Váš dopis ze dne  
12. 2. 2024číslo jednací  
MMJ/OŽP/32576/2024-JaM  
SZ-MMJ/OŽP/13007/2024/2  
jihlvp24v00fayvyřizuje / telefon  
Ing. Jandová/565 593 342Jihlava  
29. 2. 2024**Z á v a z n é   s t a n o v i s k o**

závazné stanovisko dle § 4 odst. 2 zákona o ochraně přírody k zásahu do významných krajinných prvků „ze zákona“ vodního toku a údolní nivy realizací záměru

**„III/13111 Hlávkov – most ev.č. 13111-1“**

**Příloha:**  
Podélný řez mostem – NOVÝ stav

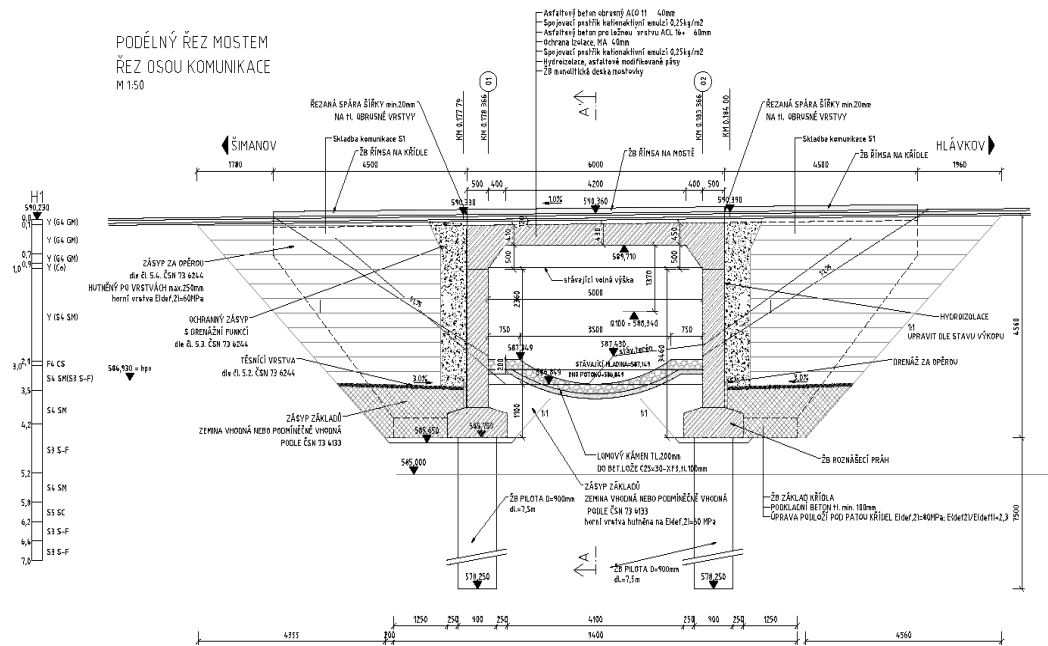
5. Dle upravené projektové dokumentace bude v podmostí provedeno koryto toku miskovitého tvaru s oboustrannými bermami, každá o šířce 75 cm a budou umístěny ve výšce 20 cm nad hladinou běžných průtoků (viz příloha závazného stanoviska: příčný řez korytem toku v podmostí). Nad i pod mostem budou bermy plynule navazovat na přírodní břehy vodního toku. Dlažba z lomového kamene v korytě toku i na bermách bude provedena s hlubokým spárováním. Přejechod z upravované části toku do přírodního koryta musí být pozvolný.

- V původní projektové dokumentaci bylo koryto v podmostí, nad a pod mostem navrženo lichoběžníkového tvaru a s oboustrannými bermami o šířce 20 cm, umístěnými ve výšce cca 50 cm nad hladinou běžných průtoků. V předběžné informaci č.j. MMJ/OŽP/235680/2023-JaM ze dne 24. 1. 2024 MMJ, OŽP požadoval, aby upravovaný tvar koryta toku byl změněn na miskovitý, u něhož bude zajištěno, že průtok korytem nebude plošný, ale kyneta bude mít rozdílnou hloubku. Stejný průtok korytem v období s nižšími průtoky může negativně limitovat druhy živočichů žijící ve vodním toku. Parametry berem v podmostí v původní projektové dokumentaci nesplňovaly požadavky dle odborných metodik a standardů kladených na funkčnost migrační prostupnosti pro živočichy. Z tohoto důvodu a také vzhledem k tomu, že Jiřínský potok je migračně významným vodním tokem a zároveň k předmětu ochrany přilehlé přírodní rezervace MMJ, OŽP požadoval, aby šířka berem byla navýšena na 75 cm a bermy byly umístěny ve výšce 20 cm nad hladinou běžných průtoků. Dále MMJ, OŽP požadoval, aby dlažba z lomového kamene v korytě toku i na bermách byla provedena s hlubokým spárováním. Bermy s použitím hlubokého spárování jsou vhodným a jednoduchým opatřením, které může zabránit např. úhynům obojživelníků a plazů při překonávání podmostí. V místech hlubokého spárování se i v horkém a suchém období drží

vlhkost a současně můžou hluboké spáry sloužit pro velikostí malé živočichy (např. juvenilní jedince žab) jako dočasný úkryt před predátory. Výhoda hlubokého spárování je spojená i s průchodem vyšších průtoků korytem vodního toku, při nichž se ve spárách zachycují naplaveniny a tento přírodě blízký stav je příznivý pro migrující živočichy. Přejít z upravované části toku do přírodního koryta musí být pozvolný, bez vytvoření schodů nebo stupňů ve dně koryta toku, které by představovaly nežádoucí migrační překážku v toku. Projektová dokumentace byla dle výše uvedeného upravena a v této souvislosti byl do příslušné podmínky závazného stanoviska vložen odkaz na přílohu závazného stanoviska s výkresem příčného řezu podmostím s upraveným tvarem koryta vodního toku a změněnými parametry berem.
